改善箇所説明図

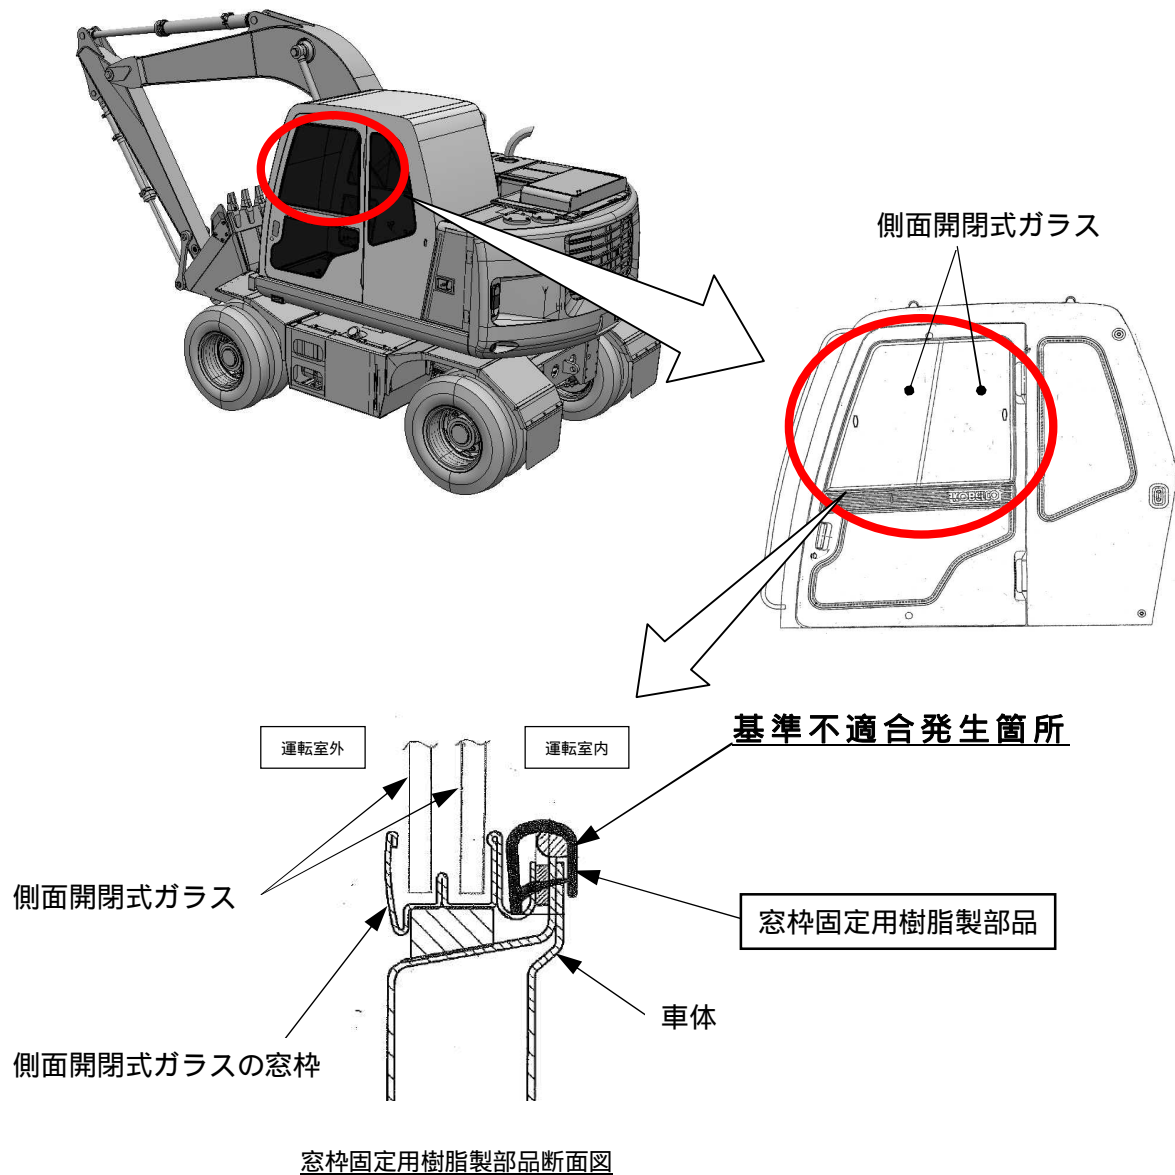
運転席側面開閉式ガラスの窓枠と車体とを固定する樹脂製部品の固定方法が不適切なため、窓枠が確実に固定されていないものがある。そのため、そのまま使用を続けると、走行時の振動等により樹脂製部品が外れ、最悪の場合、走行中に窓枠が脱落し、他の交通の妨げとなるおそれがある。

全車両、樹脂製部品の接着剤で固定する。また、樹脂製部品の点検し損傷しているものは、新品と交換する。

識別：窓枠固定用樹脂製部品の内部に接着剤が充填されていることで識別する。
